国立研究開発法人日本原子力研究開発機構

大洗研究所（南地区）高速実験炉原子炉施設（「常陽」）

第 53 条（多量の放射性物質等を放出する事故の拡大の防止）に係る

コメント回答

第 1 図 遷移過程基本ケースにおける即発臨界超過前の反応度変化

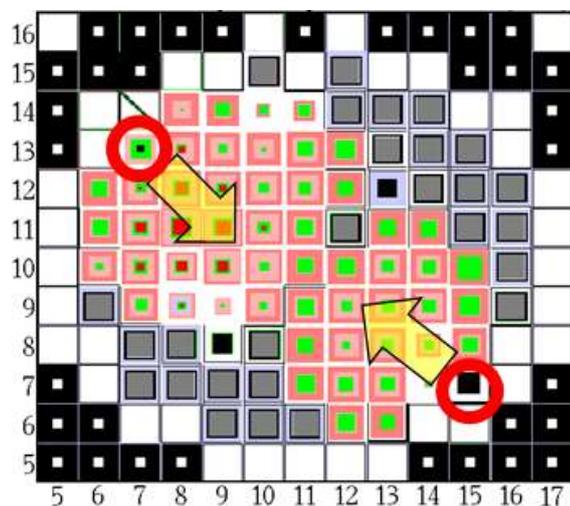
遷移過程における溶融燃料－冷却材相互作用（FCI）の不確かさの影響評価

第 1 図に ULOF 遷移過程の基本ケースにおける即発臨界超過直前の反応度時間変化を示す。基本ケースでは、主に局所的な FCI と FP ガス放出による圧力発生と重力に駆動された炉心プールの水平方向の揺動によって燃料が凝集することで即発臨界を超過する。炉心プールのスロッシングによって 131.2s に燃料が炉心中心から遠ざかり、131.4s から燃料凝集が再開することで反応度は 131.2s に極小値を取り、131.4s から再上昇して即発臨界に至る。

基本ケースに対して感度解析においては、FCI の発生状況の不確かさの影響を保守的に評価して燃料凝集量を増加させるために、131.2s 以降の燃料凝集の過程で炉心中心への燃料凝集を加速する位置で FCI 圧力を発生させることとした。すなわち、炉心周辺領域で FCI が発生する可能性があり、かつ、燃料を炉心中心へ凝集させる位置にある外側炉心の制御棒下部案内管（LGT）の位置で圧力発生を伴う FCI が発生することを仮想し、FCI 現象の不確かさの影響を包絡することとする。

第 2 図 即発臨界超過近傍でのタイムステップの変化

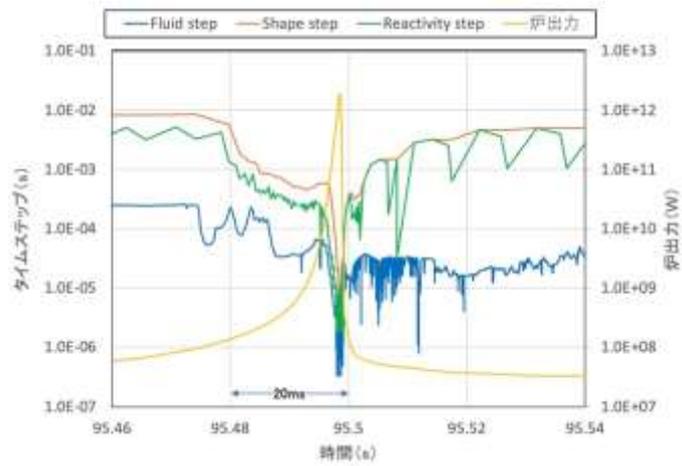
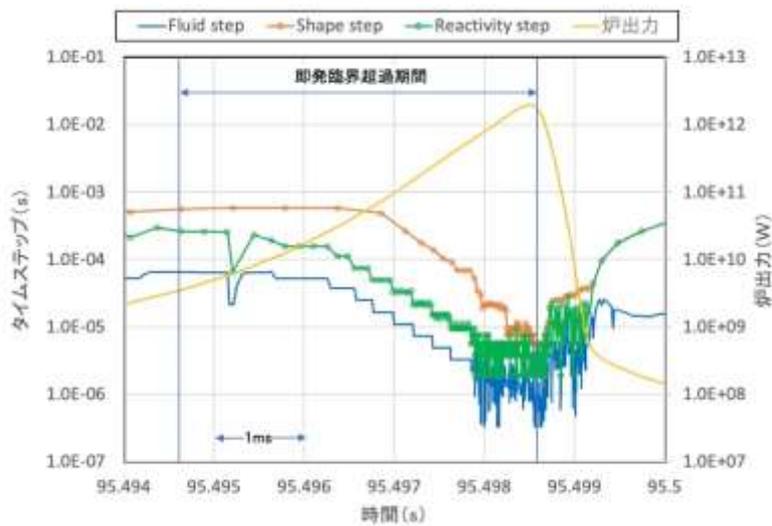
即発臨界超過時点のタイムステップ制御

ULOFの不確かさ影響評価ケース（2次元r-z体系）における即発臨界超過近傍の各タイムステップをプロットしたグラフを第2図に示す。第2図(a)は95.46sから95.54sまでの80msの間のタイムステップ幅の変化である。即発臨界を超過しているのは第2図(b)に示す出力ピークまでの約4msの間であるが、出力の上昇に応じてshape stepは $1.0E-2$ ～ $1.0E-3$ のオーダーまで低下し、さらに即発臨界状態では $1.0E-5$ のオーダーまで低下している。reactivity step、fluid stepもこのshape stepの低下とともに低下し、おおよそreactivity stepはshape stepの数分の1、fluid stepはshape stepの1～2桁小さい値となっている。即発臨界超過後のfluid stepの増加が遅れているのは、即発臨界超過によって炉心物質の流速が大幅に増加しているためである。図2(b)は即発臨界超過期間の拡大図で、shape stepとreactivity stepの実線についている○はタイムステップ刻み（計算を行う時点）を示している（fluid stepは細かすぎるので省略）。

このように即発臨界超過状態での出力変動の時間スケールに比べ、最も大きなshape stepについても十分に詳細なタイムステップで計算を行っており、SIMMERコードによる即発臨界超過の解析は十分な時間解像度と精度を有していると言える。

第1図 反応度時間変化

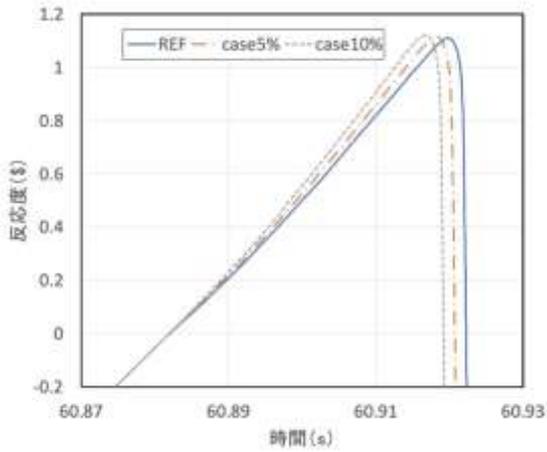
実効遅発中性子割合の不確かさの即発臨界超過に対する影響

反応度、原始炉出力及び積算出力(放出エネルギー)の解析結果(遷移過程解析開始からの時間でプロットした)を第1図～第3図にそれぞれ示す。また、反応度と出力のピーク値、出力逸走の積算出力を第1表に示す。実効遅発中性子割合5%減、10%減の両ケースともに反応度を大きくなるよう計算されるため、出力上昇がより急峻になる。出力の上昇が早くなることで、ドップラ反応度及び燃料単相圧あるいは蒸気圧に駆動された燃料分散による負の反応度フィードバックもより早く発生して出力低下を早めることになる。その結果、出力逸走による放出エネルギーはほとんど変わらないか、わずかに減少する(5%減のケースで約1.1%、10%減のケースで約1.5%)傾向となった。
